Věc: Vysvětlení, změna, doplnění zadávací dokumentace č. 6

K veřejné zakázce na stavební práce s názvem: „**UPOL - Nástavba a rekonstrukce vnitřních prostor VŠK J. L. Fischera, blok B**“, zadávané v nadlimitním režimu v otevřeném řízení, uveřejněné ve Věstníku veřejných zakázek pod evid. č.: **Z2024-023516**, Vám v souladu se zákonem č. 134/2016 Sb., o zadávání veřejných zakázek, v účinném znění (dále jen „Zákon“) sdělujeme následující vysvětlení, změnu a doplnění zadávací dokumentace:

Priloha c. 5 ZD_VV_rev5

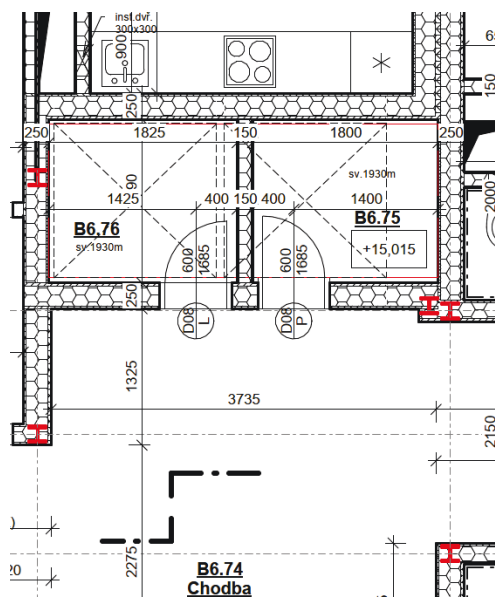
V soupisu prací záložka 01 SO 02-1REK_1.NP není vykázána pro dveře ozn. D4 dodávka a montáž obložkových zárubní. Žádáme o doplnění.

Na základě výše uvedeného dotazu zadavatel upravuje výkaz výměr v příloze č. 5 zadávací dokumentace následovně:

Původní položka odstraněna:

92	766666112R00	Montáž dveřních křídel kompletizovaných posuvných, , do předem osazeného stavebního pouzdra, jednokřídlových,	kus	16,00000	
----	--------------	--	-----	----------	--

Nové položky zní:

91	766670011R00	Montáž obložkové zárubně a dveřního křídla jednokřídlového	kus	16,00000	
ozn.D4, kus : 16				16,00000	
92	61181251.AR	Zárubeň dřevěná - OKZ; H' = 1 970 mm; B' = 700 mm; počet křídel: 1; povrchová úprava: dýha; typ závěsů: otočné	kus	16,00000	
ozn.dveří D4, kus : 16				16,00000

Na základě výše uvedeného zadavatel předkládá upravené znění přílohy č. 5 zadávací dokumentace, které v plném rozsahu nahrazuje znění předchozí:
